Høringssvar fra berørte myndigheder med miljøvurderingsmyndighedens bemærkninger

Høring gennemført i perioden 1. juli til 12. august 2022

Vejens placering i landskabet syd for Vonsild

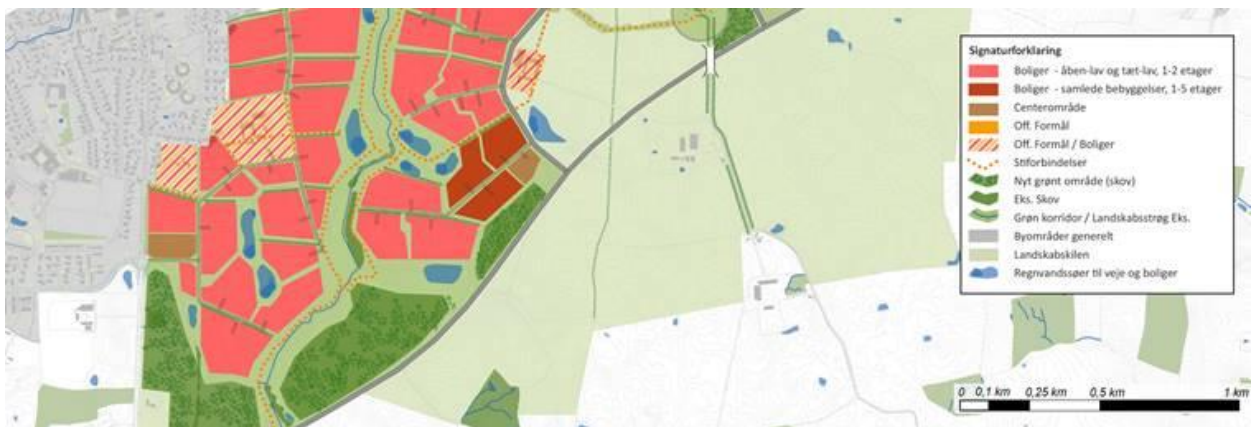
<p>Landskab/plan</p>	<p>Vores konklusion er, at den ændrede placering af vejen i terrænet medfører en negativ påvirkning af landskabet og en (negativ) visuel påvirkning af det kommende/planlagte boligområde lige nord for ringvejen.</p> <p>Miljøkonsekvensrapportens kapitel 7 om landskab er ikke retvisende for det ændrede projekt på strækningen nord for Vonsild Skov. Ifølge det oprindelige længdeprofil lægges vejen 2-2,5 meter under terræn på denne strækning, dvs. den graves ned på en strækning hvor den krydser en bakke. Rapporten beskriver både i tekst og visualisering, at vejen derfor stort set ikke vil være synlig, og på den baggrund vurderes påvirkningen af landskabet at være lille på delstrækning 2. (se miljørapportens figur 7.8-visualiseringspkt. 2, figur 7.9-delstrækning 2, visualisering på figur 7.14 og 7.15 og tekst på side 60 om delstrækning 2).</p> <p>Det ændrede projekt placerer vejen højere, stort set i terræn henover bakken på delstrækning 2. Bakken har toppunkt syd for ringvejen, og vejen forløber derfor henover et areal hvor terrænet falder let mod nord. Det betyder, at denne strækning af ringvejen vil blive meget synlig i landskabet set fra nord, bl.a. fra det planlagte boligområde syd for Vonsild (blåt areal på kort herunder) og det bevaringsværdige landskab omkring Dalby Møllebæk (grønt areal på kort herunder). Den visuelle påvirkning af landskabet og omgivelserne vil derfor være større end beskrevet i miljøkonsekvensrapporten.</p> <p>Den øgede visuelle påvirkning vil kunne afbødes ved skovrejsning umiddelbart nord for ringvejen. Dette vil også være i overensstemmelse med strukturplanen for området. (Se udsnit af strukturplanen herunder).</p>	<p>Miljøkonsekvensrapportens vurdering af projektets indvirkninger på landskabet revideres, så det er retvisende i forhold til det ændrede projekt.</p>
